Rapport de contrôle d'installations électriques à basse et à très basse tension

RÉF. 147/2026/68700/D01:1

DATE DU CONTRÔLE 18/05/2026 (10:00 - 10:55) **AGENT VISITEUR** Florian Fontaine
ADRESSE DU CONTRÔLE Chemin de Wiers 24 - 7600 Péruwelz **TYPE DE CONTRÔLE** Visite de contrôle vente ancienne installation (8.4.2.)

Croquis de position élémentaire et descriptif sommaire des tableaux

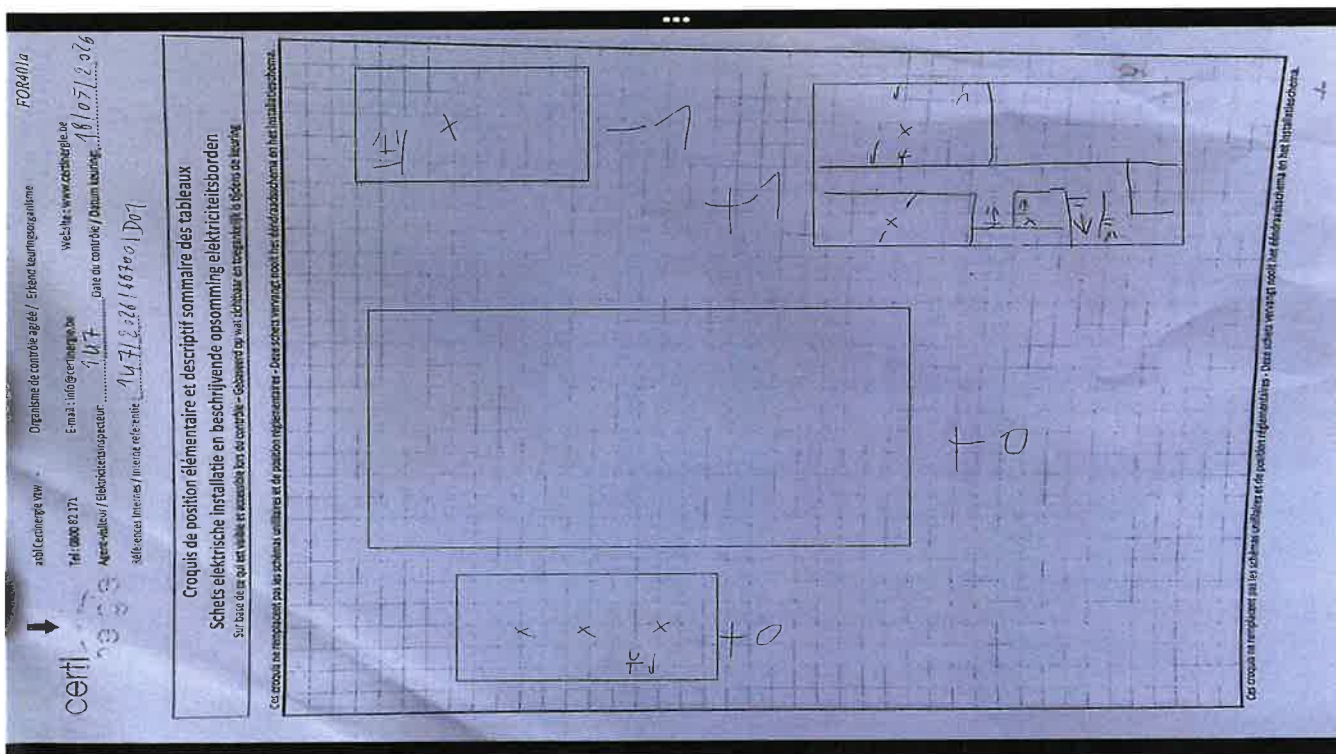
- Les schémas unifilaires et/ou plans de position ne sont pas présents. - 3.1.2.;6.4.6.;6.5.7.;9.1.2.
- La tension d'alimentation n'est pas indiquée clairement de manière apparente sur chaque tableau de répartition et de manœuvre. - 3.1.3.3.a
